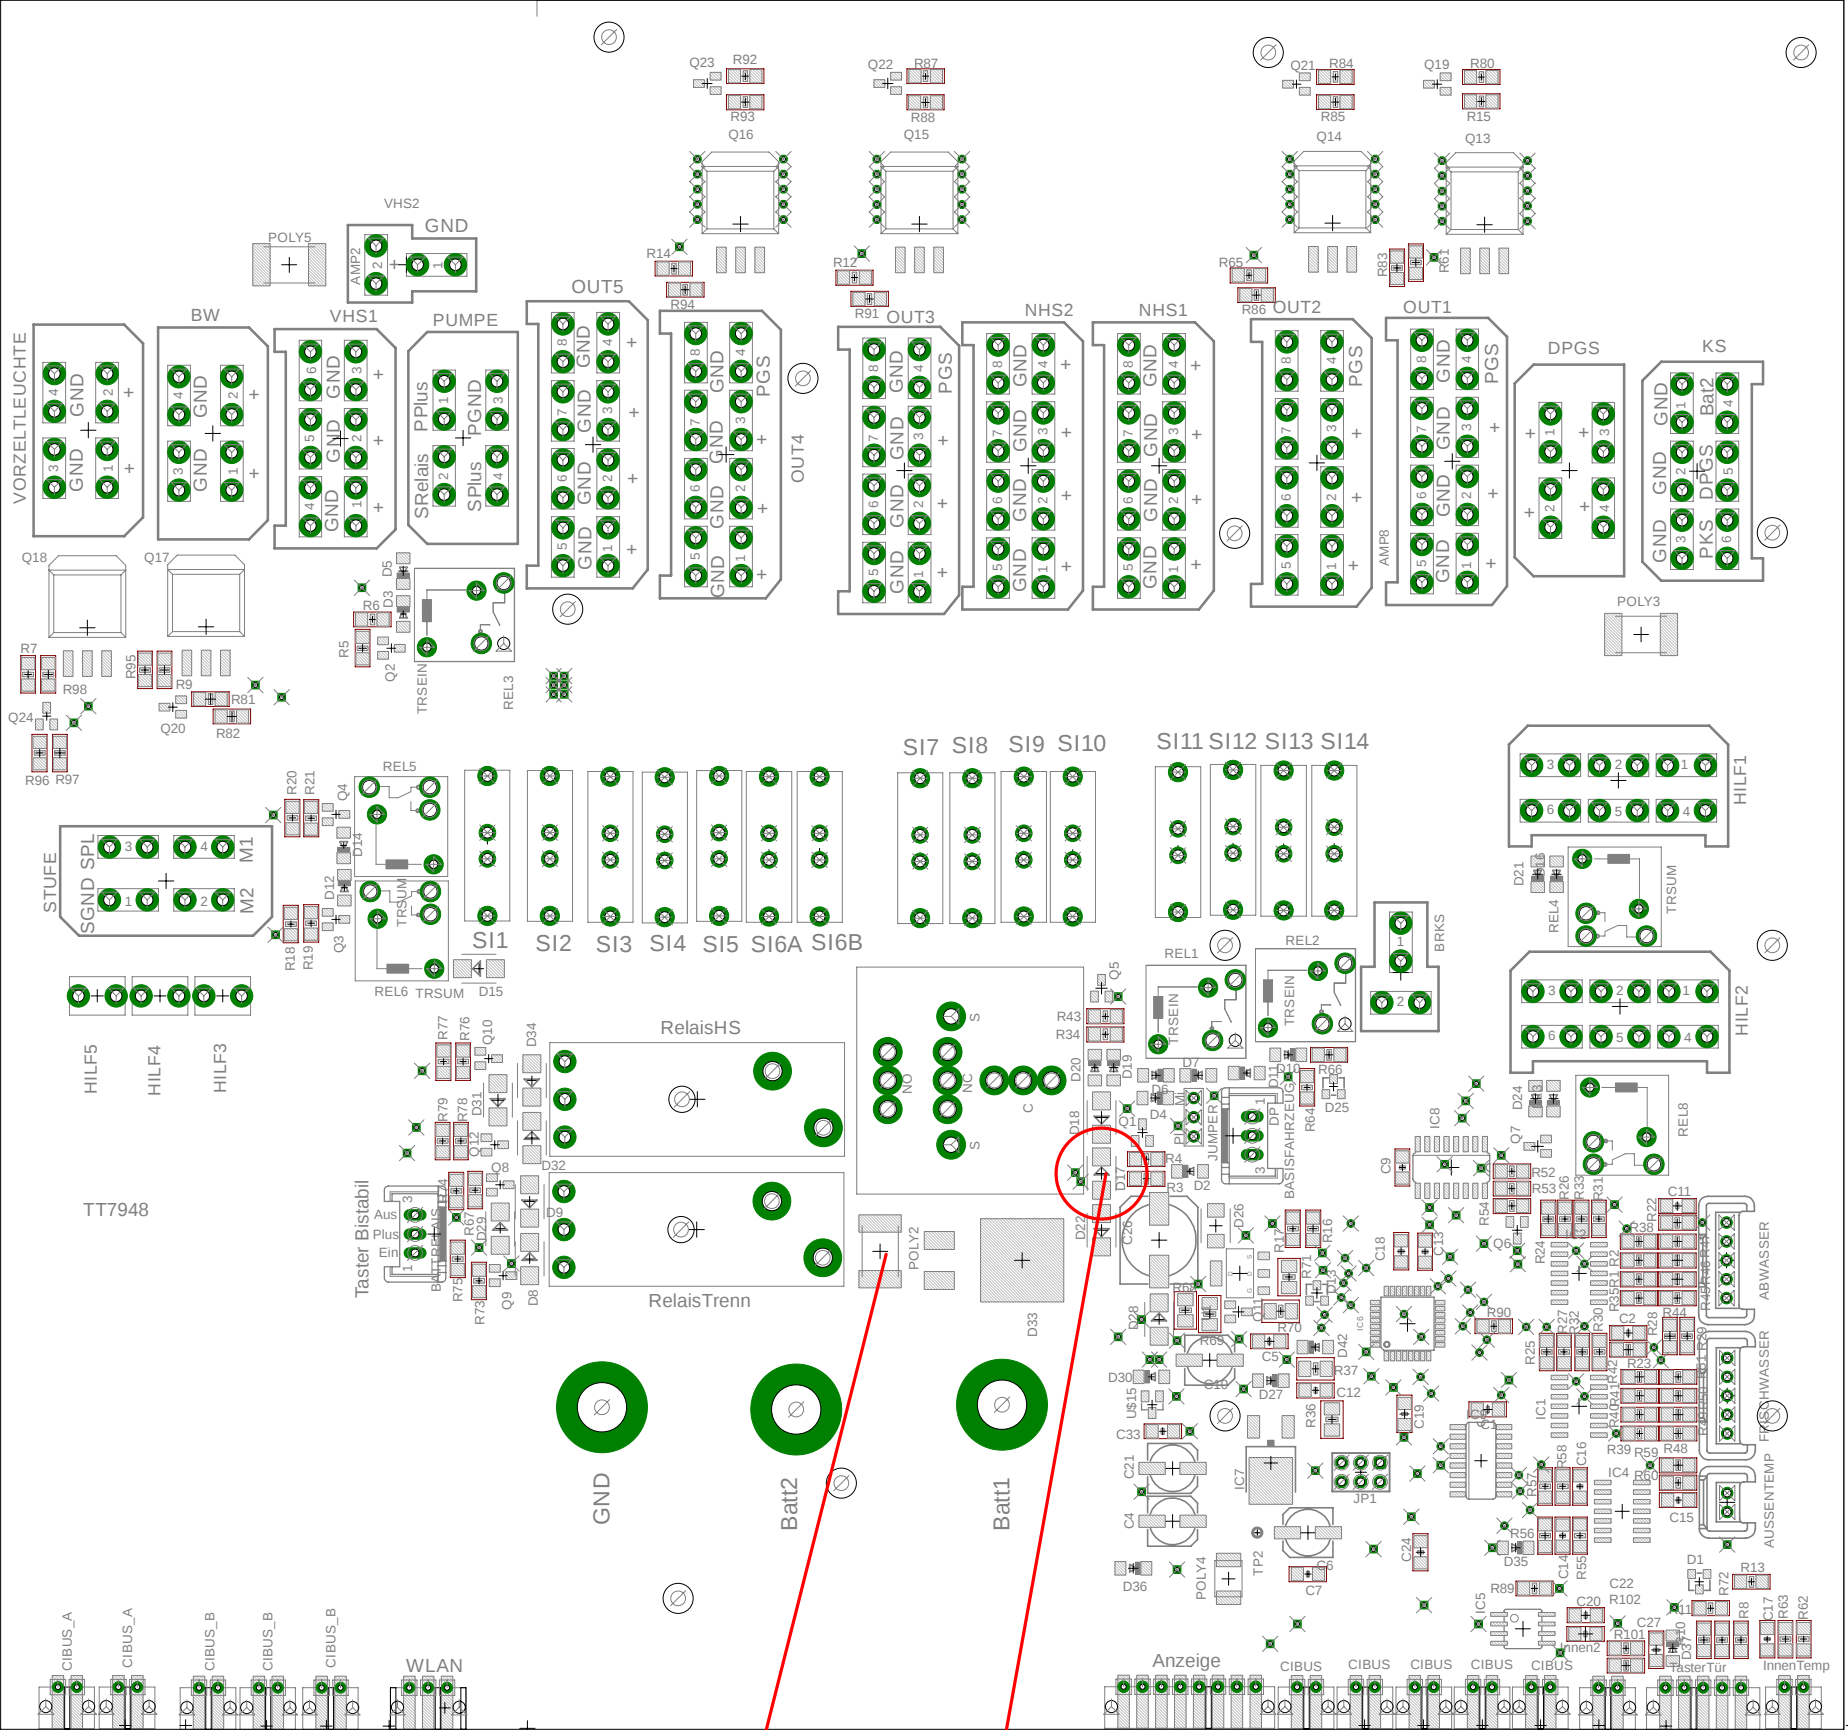
Um die Ladung von B1
zu unterbrechen muss
Poly2 entfernt werden

D17 entfernen um das Parallelschaltrelais totzulegen

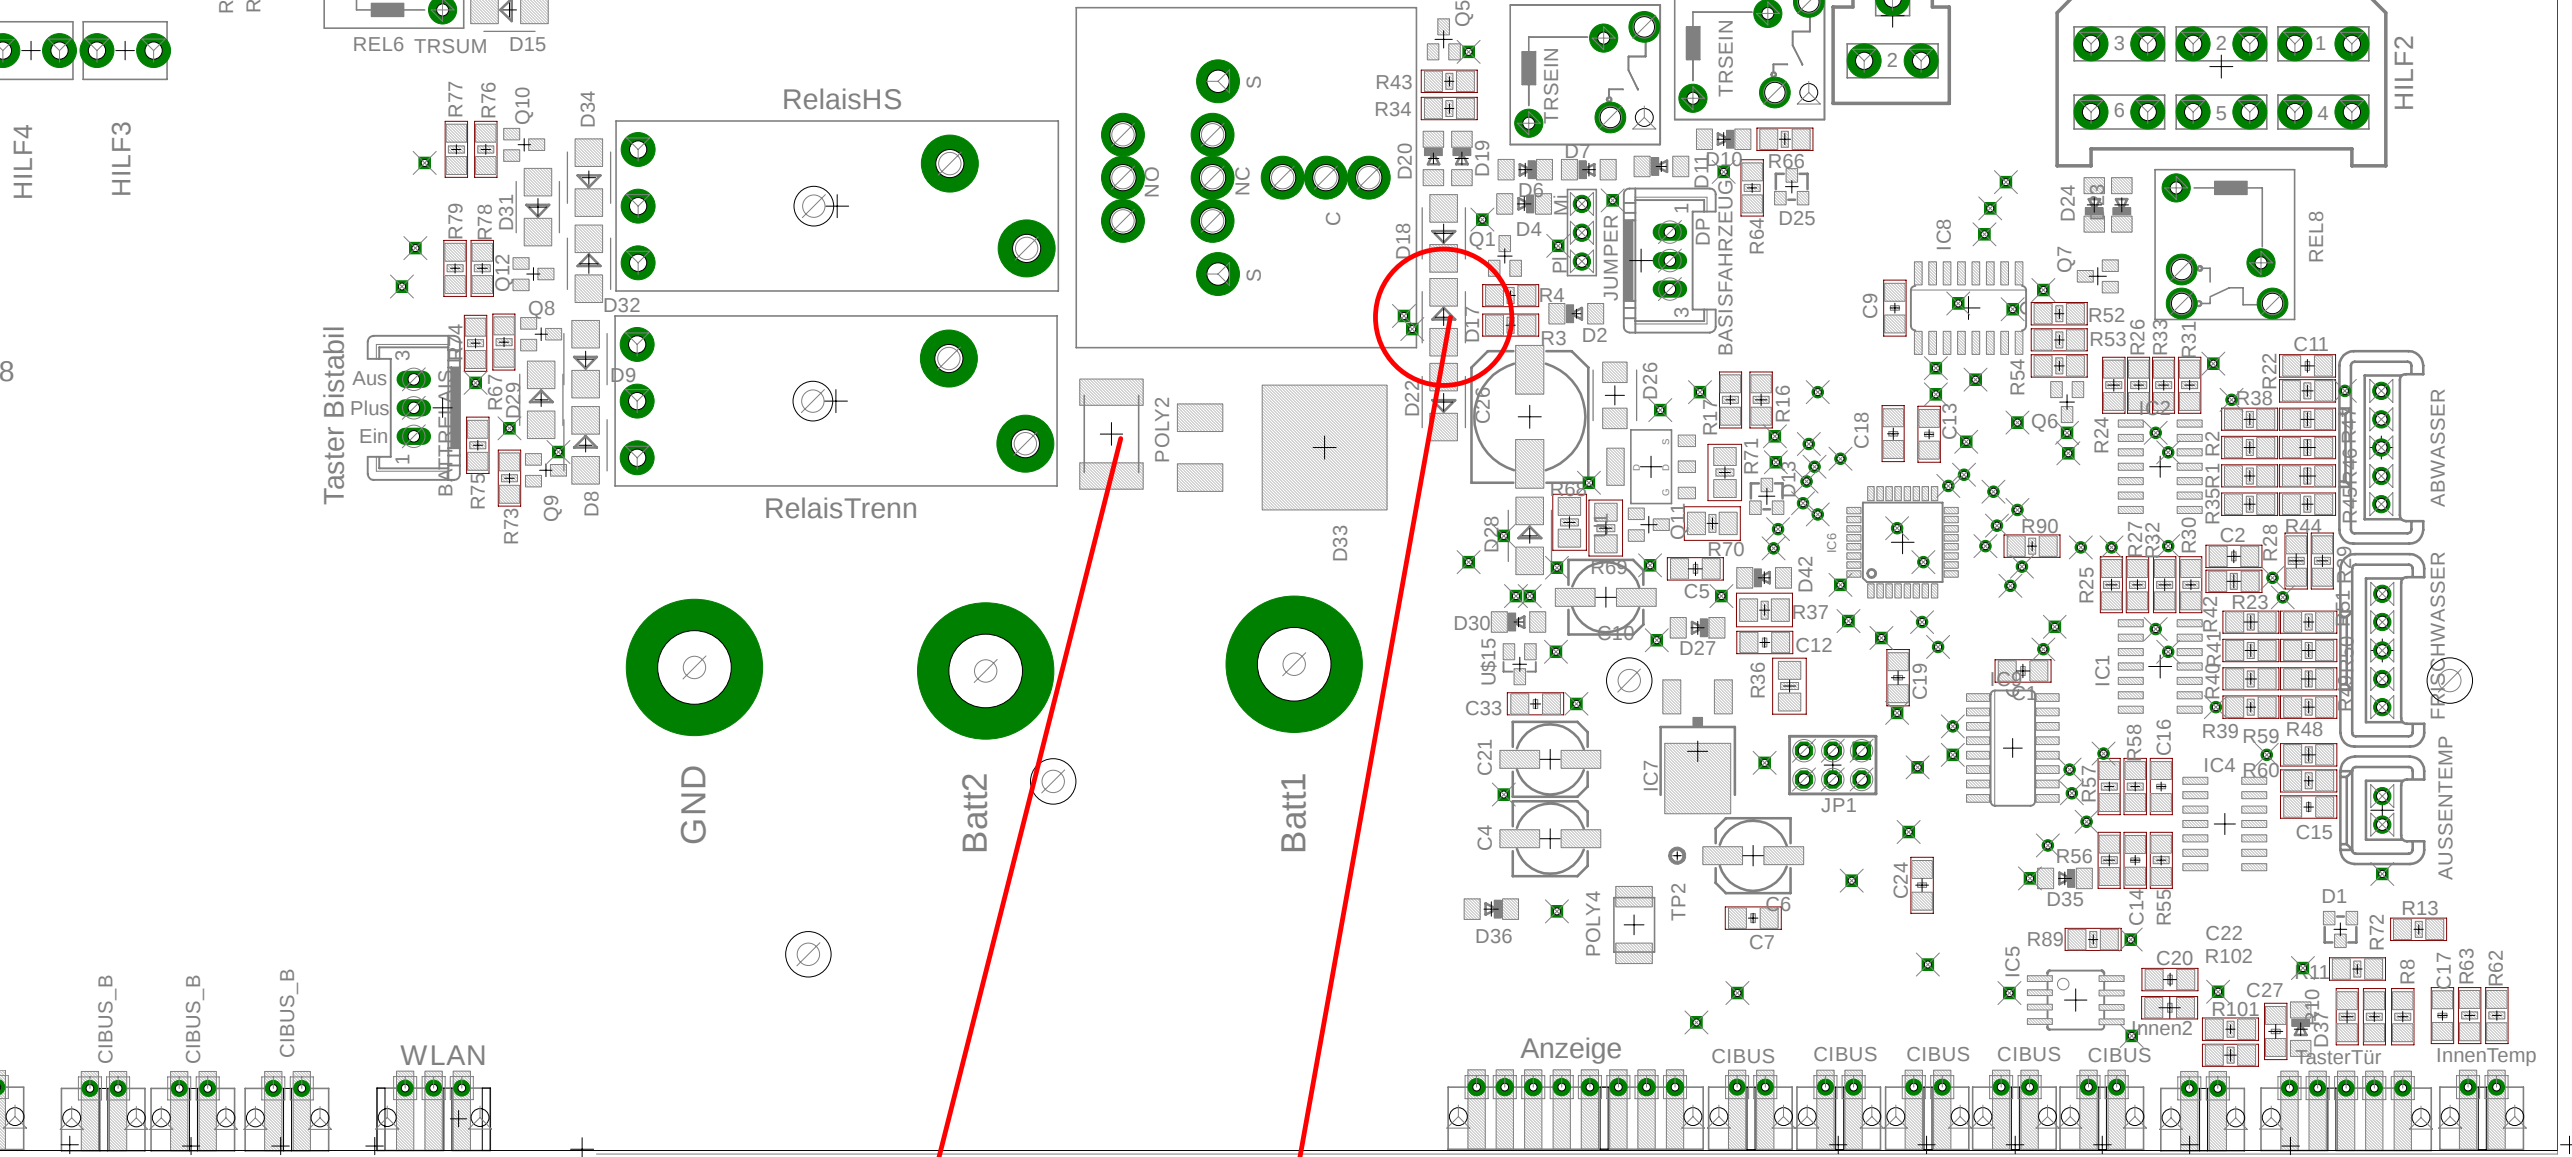
Um die Ladung von B1 zu unterbrechen muss Poly2 entfernt werden

D17 entfernen um das Parallelschaltrelais totzulegen
